1. CONFRONTO ALTERNATIVE PROGETTUALI SU TERMINAL E NODO DI INTERSCAMBIO CORTICELLA

1. CONFRONTO ALTERNATIVE TERMINAL

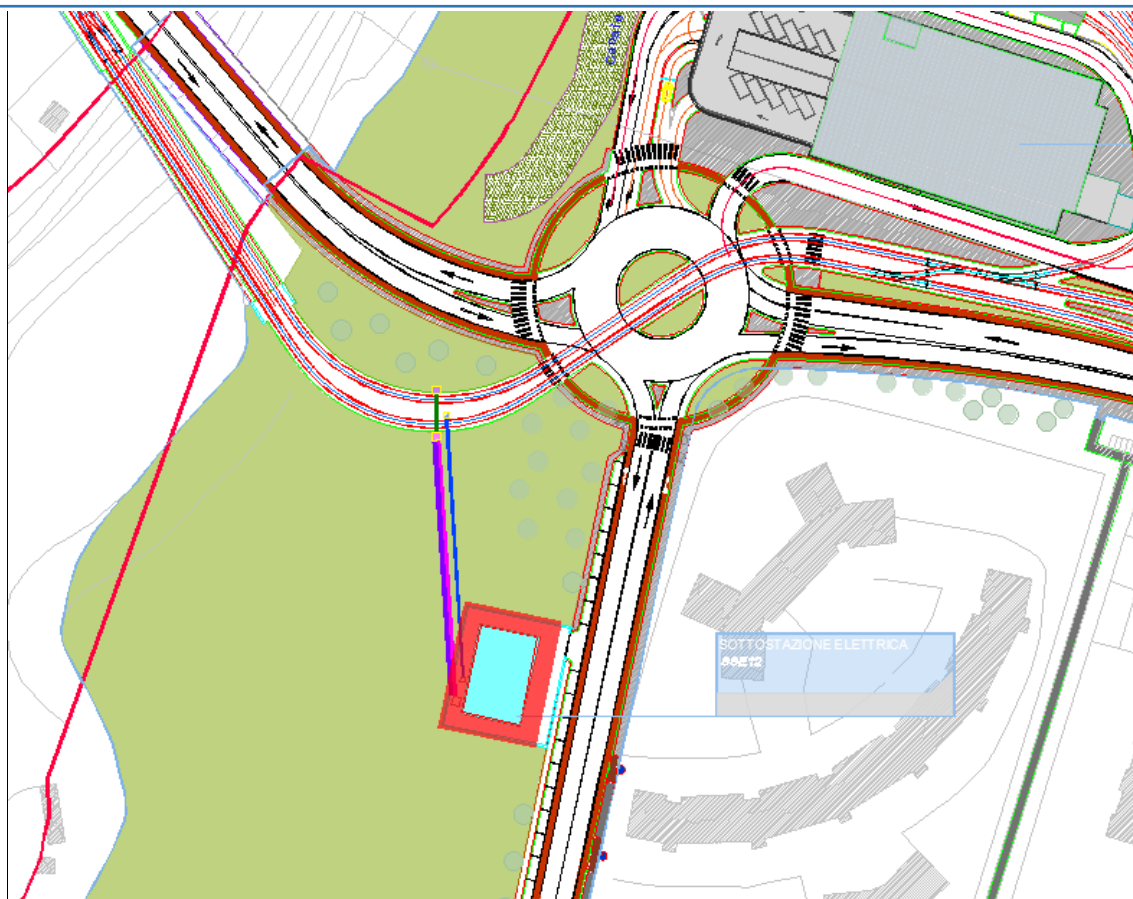
Con l'aggiornamento del layout del nodo di Corticella, è stato modificato il posizionamento della SSE12, che nella nuova configurazione è stata ubicata come rappresentato nella figura sotto.

Rimangono invariati tutti i dati relativi alle caratteristiche tecniche della SSE, unitamente alle DPA calcolate e riportate nello Studio Preliminare Ambientale (elaborato B381C-D-X00-AMB-XXX-RT-02-A) e le valutazioni relative alla verifica del rispetto dei limiti 100µT.

- in prossimità di aree adiacenti alla sottostazione, sul medesimo piano della stessa, vi sono dei livelli di induzione magnetica superiori a 3µT;
- le aree sono contenute entro i 4 metri dal bordo cabina. In via cautelativa si può quindi stimare la DPA a 4 metri dal confine della cabina;

- le aree interessate non prevedono la presenza continuativa di persone superiore alle 4 ore giornaliere. In ogni caso, per maggior tutela, si prevede, in analogia a quanto fatto per la Linea Rossa, l'installazione di un sistema schermante appositamente progettato per la schermatura di campi elettromagnetici da 0 Hz a 150 kHz, realizzato con tessuto metallico flessibile spesso 0,73 mm in trama ed ordito, protetto dalla corrosione e rivestimento con alluminio spesso 150 µm su entrambi i lati, finalizzato al rispetto dell'obiettivo di qualità di $B \leq 3 \mu T$ (D.P.C.M. 8/7/2003), verificato secondo norma CEI 211-6, senza aggiunta di ulteriori elementi conduttivi e/o placcato con elementi elettroconduttivi ed equipotenziali. La schermatura sarà in adesione a pareti/pavimento in corrispondenza delle sorgenti di campi elettromagnetici.
